(1) 申請の概要

使用済燃料乾式貯蔵施設（2号発電用原子炉施設）を新たに設置する。

乾式貯蔵容器の径方向転倒

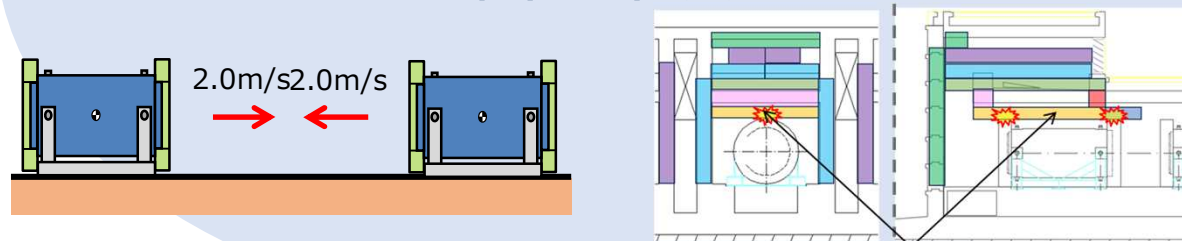
審査方針※²に基づき、地盤の変位・変形等により乾式貯蔵容器の転倒・衝突等が生じた場合でも乾式貯蔵容器の安全機能が損なわれないよう設計する方針であることを確認した。

図 防火帯の一部変更（追加）

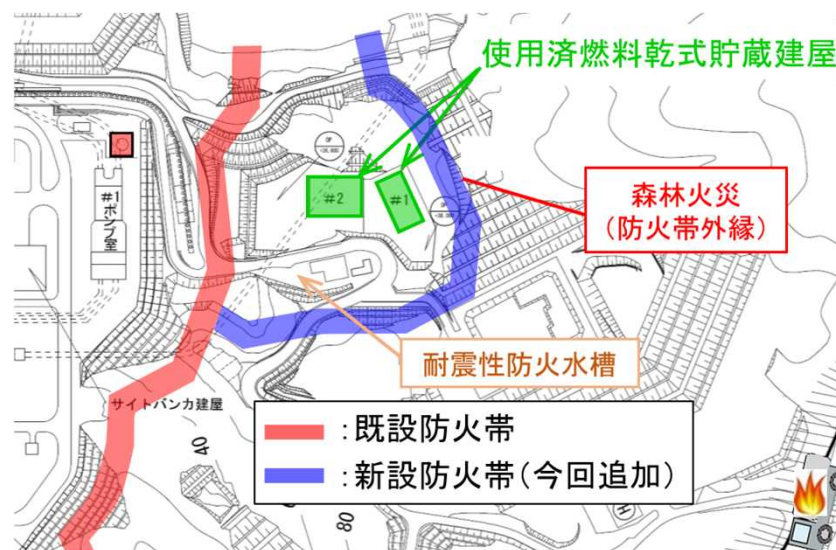
防火帯の設置、火災源からの離隔距離の確保、消火活動の実施等の既許可の設計方針を乾式貯蔵容器にも適用すること等を確認した。
